雲林離島式基礎工業區施工期間環境監測100年第3季
(100年7月~9月報告)行政院環境保護署審查意見回復情形

雲林離島式基礎工業區施工期間環境監測101年第1季
(101年1月~3月報告)雲林縣政府審查意見回覆情形

雲林離島式基礎工業區開發計畫施工期間環境監測 108 年第 1 季報告
雲林縣環保局審查意見答覆對照表

雲林離島式基礎工業區開發計畫施工期間環境監測108年第2季報告
行政院環境保護署審查意見答覆對照表

圖1 彰雲沿海水質污染特性之空間分布

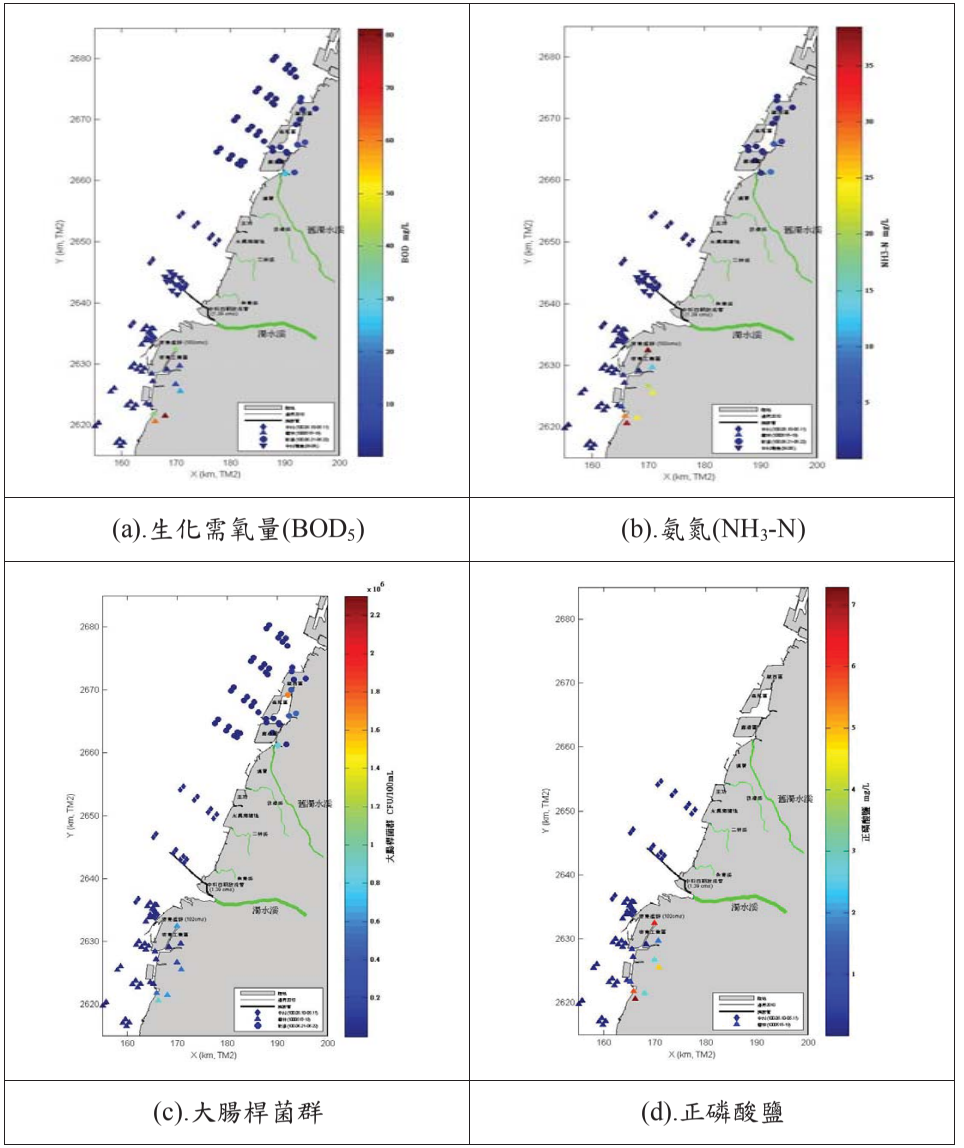
6.報告書圖3.1.7-4氨氮比較分析圖，本季蚊港橋氨氮測值持續上升，請說明原因為何。	新虎尾溪(蚊港橋測站)流域主要負荷乃受長期陸源不定期畜牧與生活廢污水中氮排放量變動所影響，導致氨氮濃度高低變化不一。由附件圖 1(b)彰雲沿海水質氨氮之空間變化趨勢顯示，其濃度分布多呈現從河口向海域遞減之特性，其結果亦反映於新虎尾溪下游河段，河川污染指標(RPI)均屬嚴重污染。

臭氧圖 3.1.1-4 更新如下

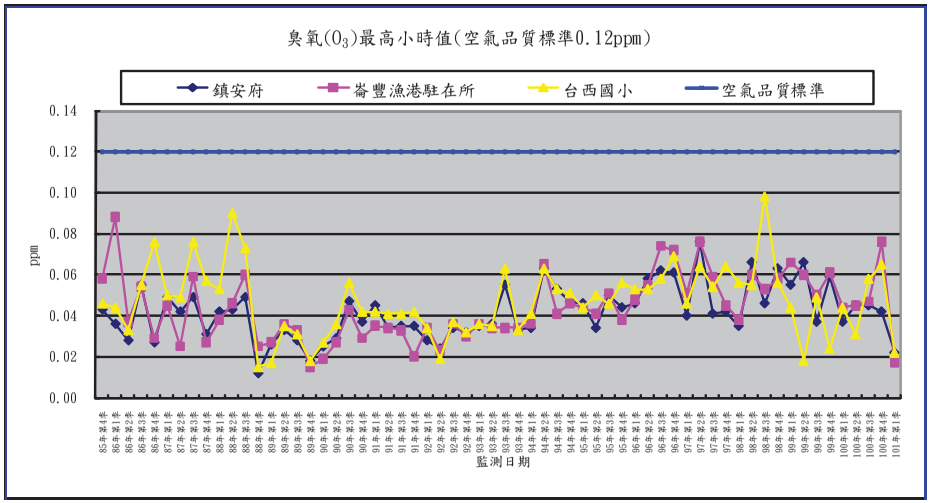
行政院環保署意見	意見回覆
一、100年第4季審查意見2回復表示水質項目主要受新虎尾溪及舊虎尾溪等陸源污染影響，惟依報告第1-31頁圖1.4-4陸域測站位置圖顯示，西湖橋測站上游尚有東勢、口湖等工區，請釐清工區至各測站間之主要陸源排放口，俾提供當地主管機關稽查陸源污染源。	一、謝謝指教，本計畫環境監測範圍與內容係賡續原雲林離島式基礎工業區編定開發環評承諾之環境監測工作，主要著重於本濱海工業區開發行為，對雲林海域水體與近岸河川下游與河口水質影響之評估。至於河川排水路，尤其是上游之陸源排放口污染源追蹤稽查，則未納入本計畫。而　貴署與雲林縣環保局基於權責應已掌握轄區內所有列管行業，以及業者申報排放量資料與放流口明確位置，故本研究團隊將建請　貴署與雲林縣環保局協助提供雲林縣水污染稽查相關資料，特別是東勢與口湖等地區主要陸源排放口位置，以利進一步瞭解與釐清陸源污染源。
二、報告第 2-38 頁表 2.7-1 本季陸域河川水質舊虎尾溪西湖橋測站溶氧濃度僅1.25mg/L，生化需氧量 37.7mg/L，請補充該測站歷次監測結果，比較說明溶氧偏低可能原因。	二、謝謝指教，西湖橋測站自民國 86 年監測開始，歷年溶氧濃度介於 0.1～8.4 mg/L，生化需氧量濃度介於 2.2～88.2 mg/L，以 100 年 2 月出現最低溶氧量(0.1 mg/L)與歷次最高生化需氧量(88.2 mg/L)，由於舊虎尾溪(西湖橋測站)流域主要負荷為長期陸源農事畜禽養殖與鄉鎮廢污水排入，以參寮鄉為例，其列管十大行業中以豬飼育業家數最多，計有 123 家，若未經妥善處理，其排放之隻豬糞尿廢水，加上生活污水，將導致溶氧降低與生化需氧量偏高，以致超出舊虎尾溪之涵容能力，其結果亦反映於舊虎尾溪下游河段(西湖橋下游測站)，河川污染程度指數(RPI)多屬嚴重污染。
三、新興區潮間帶海水水質監測其 pH、大腸桿菌、氨氮、正磷酸鹽，有部分測站超出甲類海域海洋環境品質標準情形，請持續追蹤瞭解。	三、敬悉，配合辦理。
四、本計畫文字涉及土壤、地下水「監測基準」，請配合法規修正為「監測標準」。	四、謝謝指教，將於第2季予以修正。
五、報告第 2-34 頁地下水質監測之相關監測井之位置、開篩深度等相關基本資料，建請於每次報告中加以敘述，以利閱讀與審查。	五、謝謝指教，將於第2季予以修正。

圖1.4.9-1　海域現場調查範圍及測站位置圖

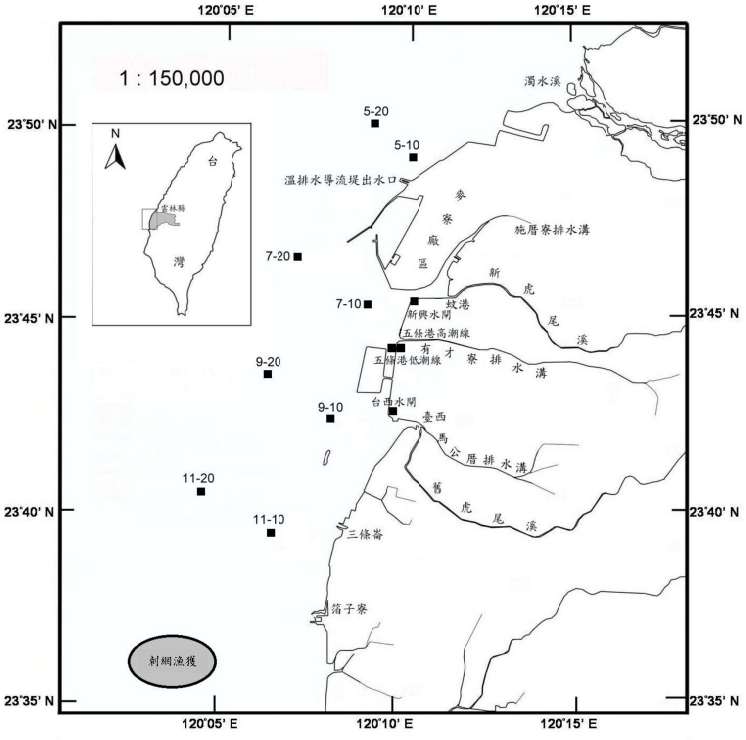
審　查　意　見	意　見　答　覆
一	依報告中圖1.4-6及圖1.4.9-1之測線7位置，海域水質及海域生態兩者並不相同，其次海域生態之測點(7-10、7-20)為10米處及水深20米處與報告中採樣水深(圖1.4-6等深線)之敘述不符，請補充說明前述採樣測線及位置之差異。	謝謝指教，海域生態調查二十多年下來海床深度並非固定，為維持相同點位測點7-10和7-20如今非指10米及20米水深處，反而有距岸遠近之意，且因海域生態調查執行拖網時必須避開港口航道至安全位置，故樣點為圖1.4.9-1所示。
二	依報告第3-115頁，麥寮溫排水只針對水溫限制符合規定，然依放流水標準，除排放口水溫≦42℃外，尚有溫差需符合≦4℃(離排放口500公尺)，故除水溫之規定外，仍請就本季各測站水溫，補充說明是否符合放流水標準之溫差規定。	謝謝委員之建議。然而，本計畫於海上實際量測之點位為導流堤出水口附近表水水溫，非其放流口水溫，因此無法求得實際溫差。
三	第2-55頁海域斷面水溫範圍及第2-59頁新興區潮間帶區導電度，其報告文字敘述與檢驗報告表格(附錄)資料不符，請查明釐清後更正。	謝謝委員指教，已檢查確認報告文字敘述與檢驗報告表格。
四	第2-69頁及第2-81頁，107年新興區潮間帶水質之新虎尾溪N1及舊虎尾溪N5，其鉻含量有往上偏高之趨勢，請研析並說明可能原因為何?	謝謝委員指教，經查此季次之數值尚落於歷年皆測範圍，新虎尾溪N1及舊虎尾溪N5鉻含量分別為0.0097及0.0099 mg/L，遠低於甲類海域水質六價鉻標準(≦0.05 mg/L)。
五	第2-63頁所敘，新興區潮間帶水質位於內陸排水與海域斷面之交接處，因受內陸畜牧及家庭廢水影響，水質較海域斷面略差，建議除仍應持續進行監測外，應盡可能提出相關可行因應處理方案，以避免該區域水質持續惡化。	謝謝委員建議。由數據顯示河川排水的陸源性污染，於出海口因與海水混和稀釋作用，RPI的指數有降低之趨勢，因此保持海水交換的流通性極為重要，故建議應定期調查河口周遭與河道淤積之變化，並適時進行疏浚工程，以利內陸污染有效擴散與近海交換。針對雲林縣有機污染之源頭分別為生活污水與畜牧廢水，建議可實施之作法為提高雲林縣上游鄉鎮的建築物污水處理設施、污水下水道接管率以及建立公共污水處理廠，有效降低排放污染量。而在畜牧廢水方面因應對策可參照雲林縣政府採取之3項水質保護措作為：(1)污染源勤查重罰；(2)強化畜牧業者對廢水處理設施操作能力及熟稔法令政策；(3) 極推動沼渣沼液農地肥分使用源頭減量措施；期能有效降低陸域水質之污染排放量。同時於各流域的重要區段設置水質自動監測站記錄水質變化，讓污染排放無所遁形，隨時被嚴密監。

圖 2.5-2　陸域植物生態春季監測新吉濁水溪口魚塭樣區下層植物分布圖

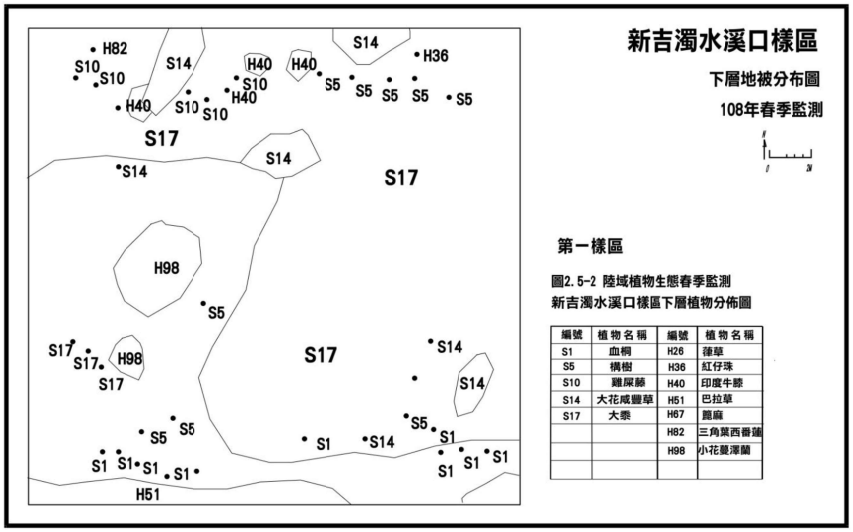
審　查　意　見	意　見　答　覆
一	經查本報告中有關監測項目、監測地點及內容撰述均屬合宜，合先敘明。	敬悉。
二	經查本報告書2.5.2節陸域植物生態監測(p.2-31頁)圖表重疊，無法辨讀；另缺少圖2.5-2及圖2.5-3，請查明後修正。	謝謝指正，已修正報告書2.5.2節陸域植物生態監測(p.2-31頁)圖表重疊處，並補充圖2.5-2及圖2.5-3於報告書中。
三	表2.6-1本季採樣地下水水質分析數據統計表(p.2-41頁)，請補充說明〝=〞符號之定義。	法規並無規定監測標準、管制標準，故用〝=〞表示，已補充說明於報告書表2.6-1註4。
四	圖3.1.8-1離島工業區陸域河口歷年水質變化圖(p.3-70至3-85)及圖3.1.9-1離島工業區海域歷年水質變化圖(p.3-91至3-112)，橫軸刻度之數值及單位不詳，建議重新繪製。	謝謝建議，已修正報告內圖3.1.8-1及圖3.1.9-1橫軸單位為「時間(月,81-108年)」。
五	以圖3.1.11-4牡蠣問卷戶85~108年單位收成量比較圖(p.3-133)為例，橫軸之數值無法清楚辨讀；另圖3.1.11-5至圖3.1.11-9亦同，建請修正。	謝謝指正，已修正橫軸之數值於報告書內，詳如圖3.1.11-4至圖3.1.11-9所示。
六	綜上所述，本監測報告部分內容尚屬合宜，建請貴局 待環興公司修正後，逕送環保署。	敬悉。

圖 2.1-2　108 年度第 1 季各測站二氧化硫(SO_2)日平均值及最高小時值比較分析圖

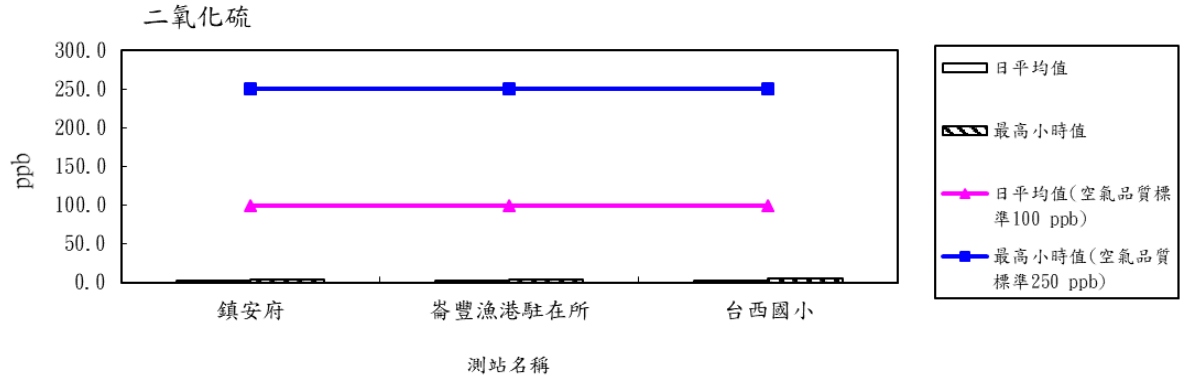
審 查 意 見	意 見 答 覆
一	圖2.1-2、圖2.1-4及圖2.1-5之圖例敘述中空氣品質未列單位，且建議與表2.1-2空氣品質標準單位相同。	謝謝指教，已修正圖2.1-2、圖2.1-4及圖2.1-5空氣品質標準單位與表2.1-2為一致。
二	本季鎮安府測站PM_{10}濃度比其他測站高出3-4倍，請說明原因。	本季鎮安府測站監測時間為108年1月26-27日，其他測站監測時間為108年1月27-29日。而環保署於108年1月26日發出新聞稿，表示由於強烈大陸冷氣團導致風速增強，引發地表揚塵現象，麥寮地區小時PM_{10}濃度在12時達623微克/立方公尺，14時空氣品質指標達紫色非常不健康等級，當日發布空污警報。
三	表2.2-1備註中依據102年雲林縣噪音管制區，至今已公告至106年雲林縣噪音管制區，請修正並檢討。	謝謝指教，已修正相關內容。
四	附錄中未見到落塵採樣及分析資料。	已補充第一季落塵採樣及分析資料於本季附錄中。
五	本季(1-3月)地下水監測結果SS02導電度、總溶解固體物相對其他區外監測井數值偏高，另氯鹽、氨氮、鐵、錳超過地下水污染監測標準，請持續監測。	謝謝指教，SS02歷年來導電度、總溶解固體溶解物常有偏高形，主要是受環境特性，未來會持續監測。

圖一　氯鹽歷年濃度測值變化

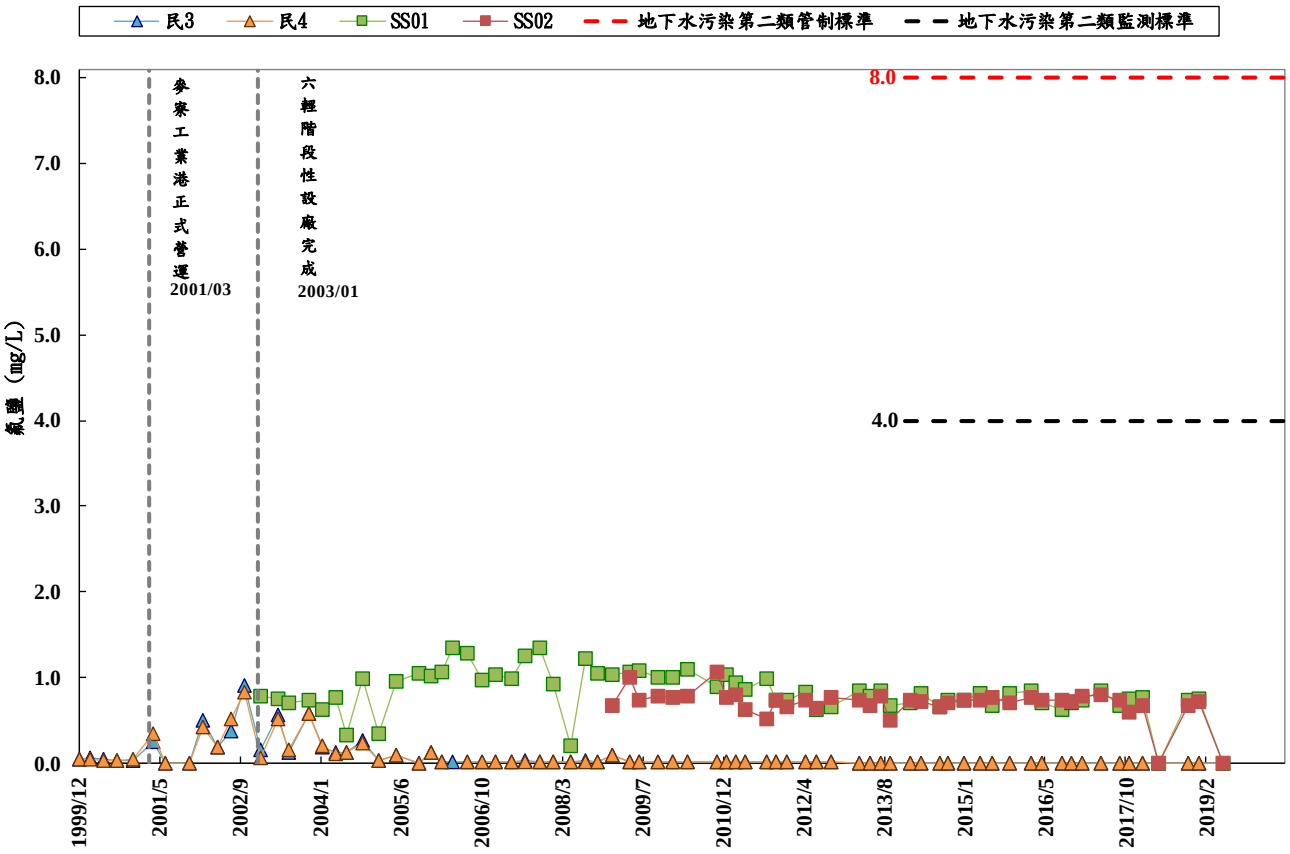
審　查　意　見	意　見　答　覆
	圖3.1.6-3「氯鹽歷年濃度測值變化」,「民井3」之地下水氯鹽監測值自2013年9月後變動幅度增大，請評估其發生原因。	謝謝指教，民井3係向民家借用之地下水井，其水質表示本區域的特性，目前雖有部份時間氯鹽偏高，惟仍多在監測標準以下，顯示本區域之地下水仍屬淡水。目前無發現本井附近之環境有足以影響水質之變化，未來將會持續注意水質變化與環境變化。
二	海洋委員會海洋保育署審核意見：	
	新興區潮間帶本季水質N1、N3及N4監測點之大腸桿菌群相較過去幾年，有明顯偏高狀況，建議補充說明。	謝謝建議，新興區潮間帶水質位於內陸排水與海域斷面之交界區，因多受內陸畜牧廢水及家庭污水影響，水質較海域斷面略差。新興區潮間帶水質之大腸桿菌群測值相較於上季，於108年第三季已有減少趨勢(圖二)，濃度仍在變動範圍內，後續將持續觀察。
